3.3.1.9 OZNÁMENÍ ZMĚNY A ZMĚNOVÝ LIST

Změnový list

ČÍSLO:	103	ZE DNE:	26.01.2021
Název:	Zoologická zahrada hl. m. Prahy, U Trojského zámku 120/3, 171 00 Praha 7		
Zastoupený:	Mgr. Miroslav Bobek - ředitel Zoo Praha

Název:	Nový pavilon goril
--------	--------------------

VZT11 – dveřní teplovodní clony

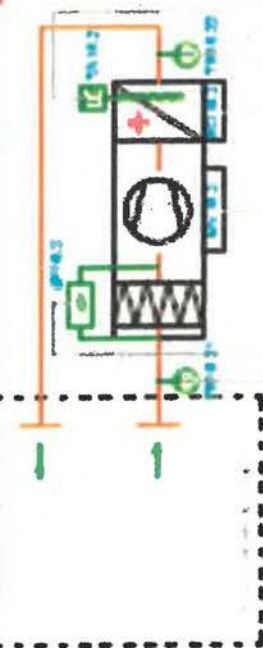
Revize 01/2021: přidání dveřní clony s elektroohřevem

VZT16 - cirkulační elektrické ohřivače

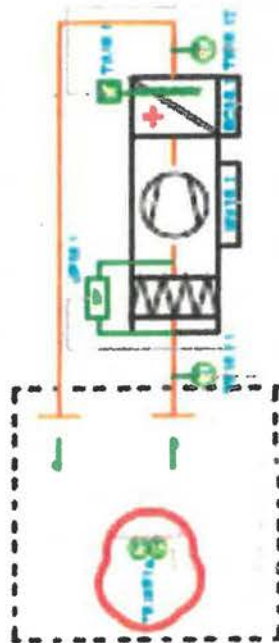
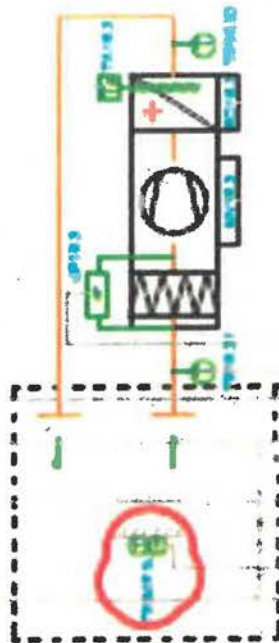
Revize 08/2020: přidání cirkulačních jednotek s filtrem a elektroohřevem
 Revize 01/2021: zrušení čidel rosného bodu, nahrazení čidly teploty a vlhkosti

Výkres
13

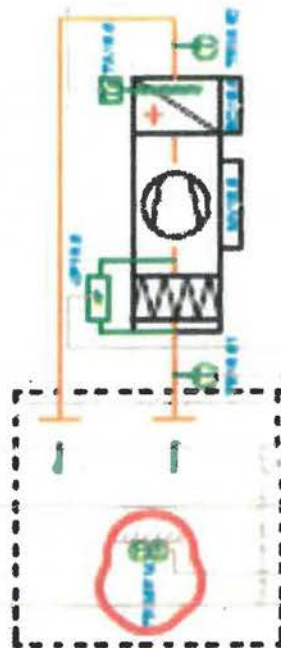
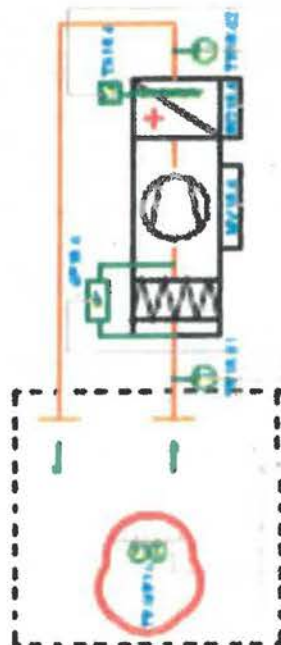
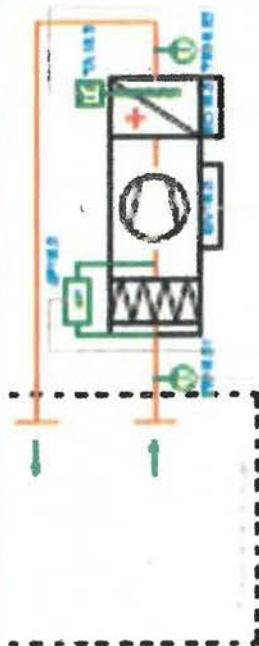
Revize 08/2020: přidání cirkulačních jednotek s filtrem a elektroohřevem
Revize 01/2021: zrušení čidel rosného bodu, nahrazení čidly teploty a vlhkosti

IRC - ovládání SPLIT systému chlazení

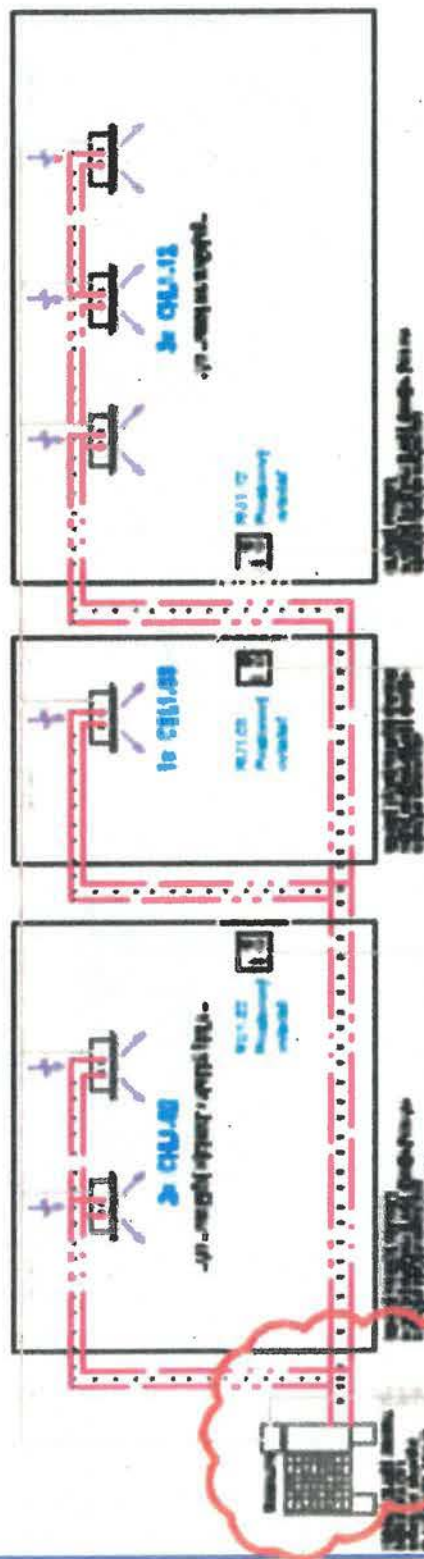
Revize 01/2021: změna ovládání SPLIT jednotek po komunikaci Modbus RTU

IRC – regulace sálavého vytápění

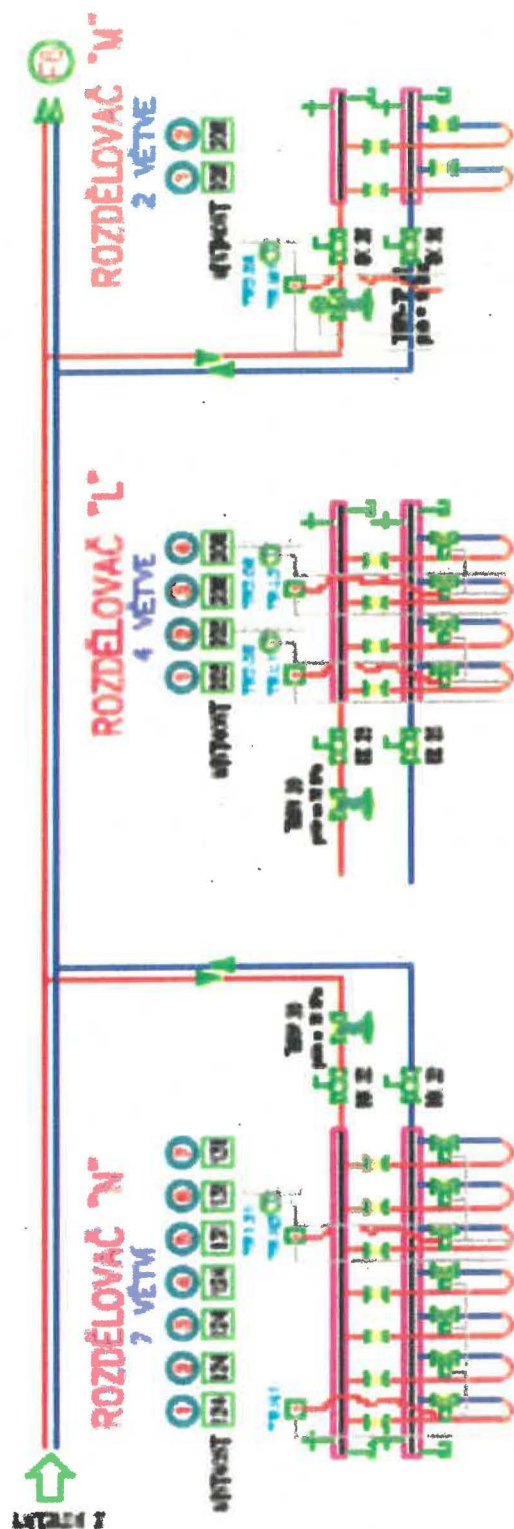
Revize 01/2021: zrušení měření teploty v prostoru expozice chovně skupiny m. č. 1.24
 zrušeno TE1.24

IRC - regulace sálavého vytápění

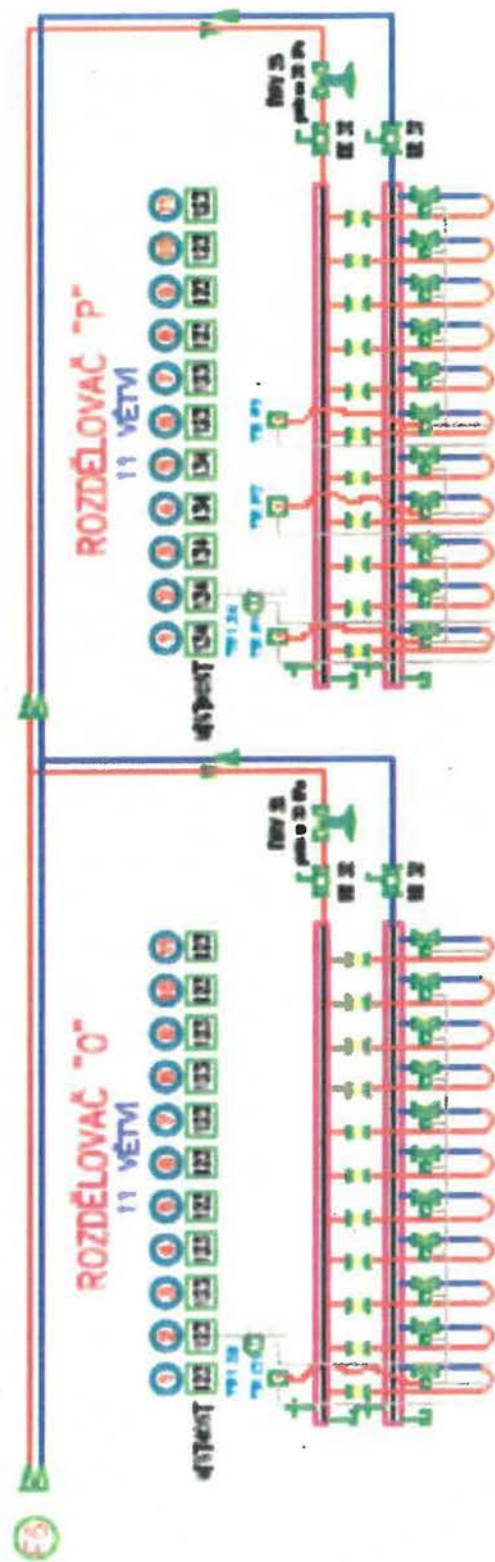
Revize 01/2021: zrušení měření teploty v prostoru expozice chovné skupiny m. č. 1.23
zrušeno TE1.23a, TE1.23b

ZOO Praha - nový pavilon Goril				První má. 19.12.2021		Revizní má. 20.12.2021	
	Temperace teploty insektáři m.č. 2.15				Datum 20.12.21		Strana 28

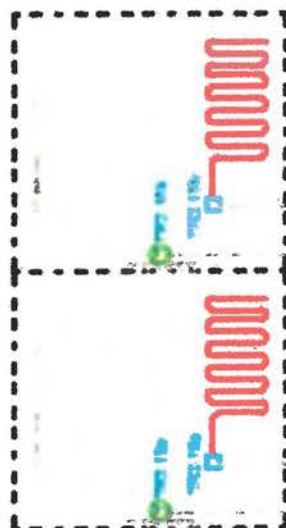
Revize 01/2021: doplnění temperace insektáři topnými rohožemi

Ovládání stínění - římské rolety

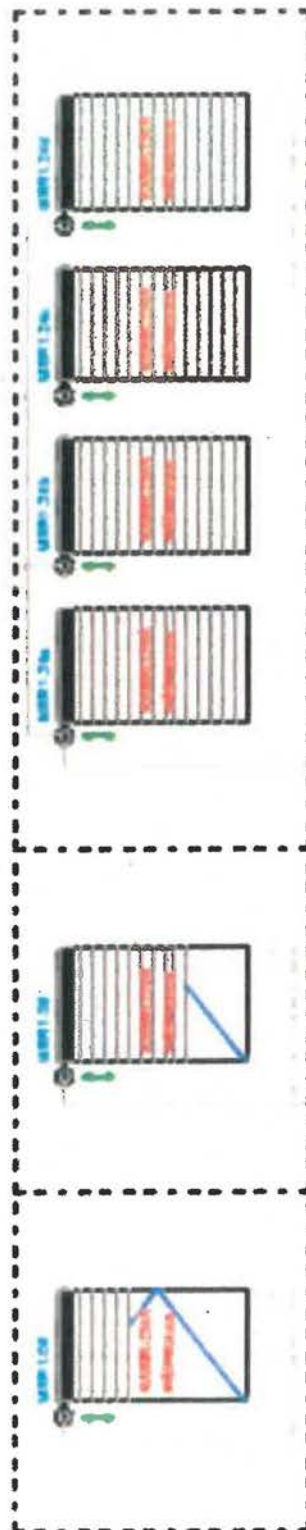
Revize 01/2021: příprava na doplnění stínící techniky římských rolet

Ovládání stínění - římské rolety

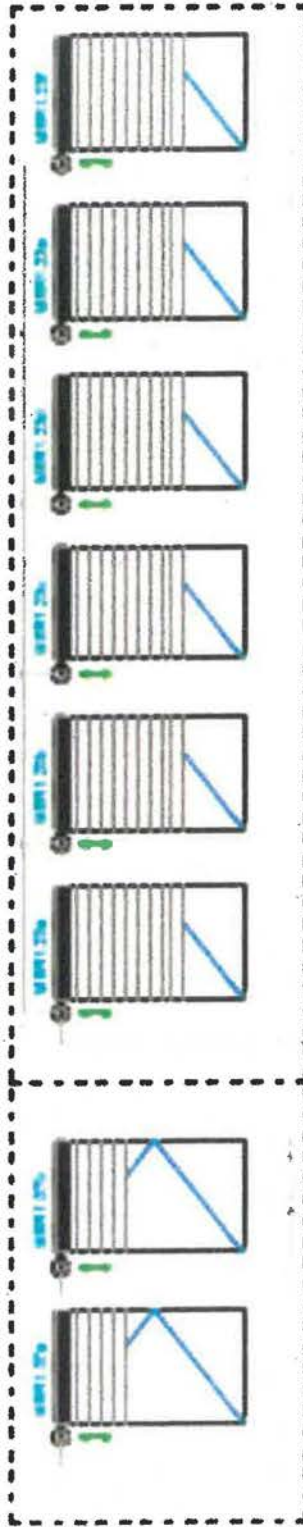
Revize 01/2021: doplnění stínící techniky římských rolet
